**OGGETTO: ID VIP 7695 - Controdeduzioni al Parere Mic rif 0096009 del 13/06/2023 - SF South Deliceto Agrosolare**

*Procedura di Valutazione di Impatto Ambientale ai sensi dell'art.23 del D.Lgs. 152/2006 relativa alla realizzazione di un impianto agro-fotovoltaico "Deliceto Solare", di potenza pari a 83 MW, e delle opere di connessione alla RTN, da realizzarsi nei Comuni di Ascoli Satriano (FG) e Deliceto (FG).*

TITOLO ELABORATO: **CAVIDOTTO MT-AT: SCAVI E PARTICOLARI COSTRUTTIVI**

percorso AT	lunghezza (mt)	tipologia tracciato	Ente di riferimento	tipologia scavo	numero di terme
S13 - S14	1500	terreno interno	servitù cavidotto interrato	tipo A/B	1
RTN		AMPLIAMENTO	Terna Rete Elettrica Nazionale		
<b>TOTALE</b>	<b>1500</b>

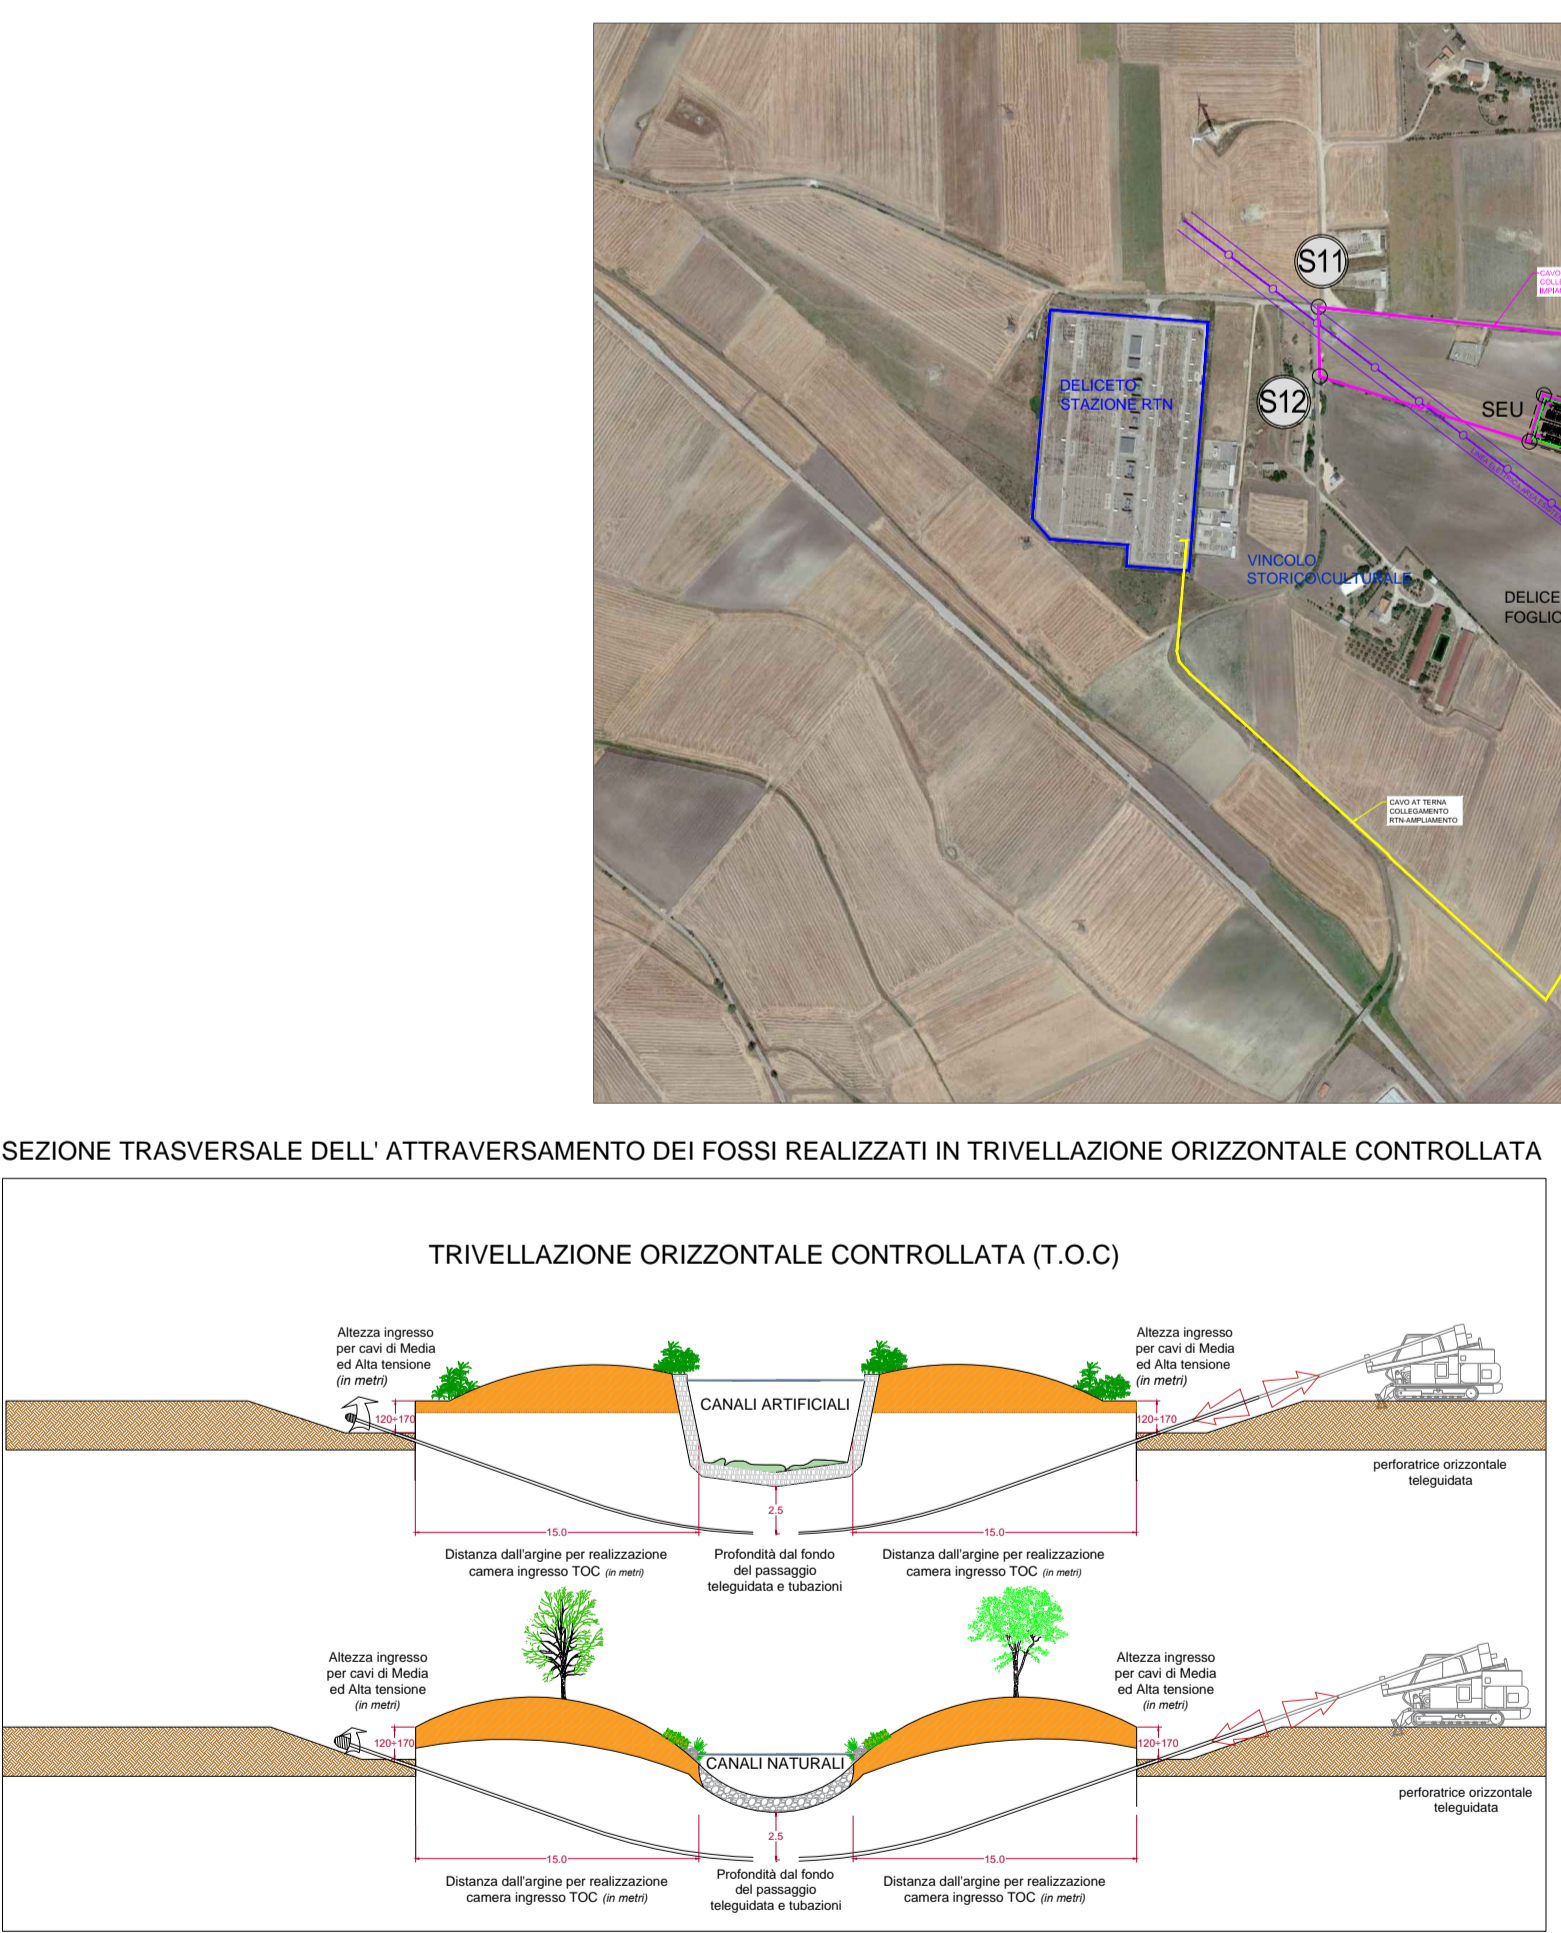
**CONSIDERATO** che il cavidotto si sovrappone per una lunghezza di circa 7800 mt al tracciato del Regio Tratturello Cervaro Candela Sant'Agata, dunque interferisce direttamente con bene sottoposto a tutela ai sensi della parte seconda del D.Lgs 42/2004

**CONSIDERATO** che l'utilizzazione a sede di cavidotto per linea elettrica del Regio Tratturello *Tratturello n. 38 "Cervaro — Candela — Sant'Agata"*, bene culturale sottoposto a tutela in forza del DM del 23 dicembre 1983, determinerebbe una profonda alterazione della valenza culturale del bene e comporterebbe interferenze con le stratificazioni e sedimentazioni storiche;

Il cavidotto fino alla SEU utente **si sviluppa interamente interrato su strade pubbliche esistenti, provinciali**, come evidente da quanto prodotto in sede di istanza e integrazioni e riallegato per le vie brevi alla presente (vedere in allegato tavola con foto lungo tutto il tracciato interessato). Si ritiene

pertanto che non ci siano criticità in quanto si andrà a interrare il cavidotto su strada pubblica provinciale asfaltata esistente. **Si ricorda in secondo luogo la normativa vigente, in particolare il DPR 31/2017, in base al quale, i cavidotti interrati, rientrano negli interventi esonerati dalla autorizzazione Paesaggistica secondo quanto disposto al Punto A15 e A8 dell'allegato A) del DPR 31/2017.**

In merito al cavidotto che interferisce con il trattuto si segnala che lo stesso sarà collocato nel sedime della strada asfaltata già esistente.

Le interferenze del cavidotto con le aree vincolate in realtà non risulta essere una reale criticità dal momento che **il posizionamento del cavidotto interessa trafficate strade asfaltate provinciali già esistenti e antropizzate (SP 105 e 119)**, localizzate in corrispondenza del Tratturello, che ha perso la sua connotazione storica in quanto già antropizzato con la realizzazione delle suddette strade pubbliche. Si allega tracciato del cavidotto con fotografie delle strade provinciali asfaltate già esistenti, vedere in allegato tavola con foto lungo tutto il tracciato interessato, nello specifico la SP 105 e SP 119.
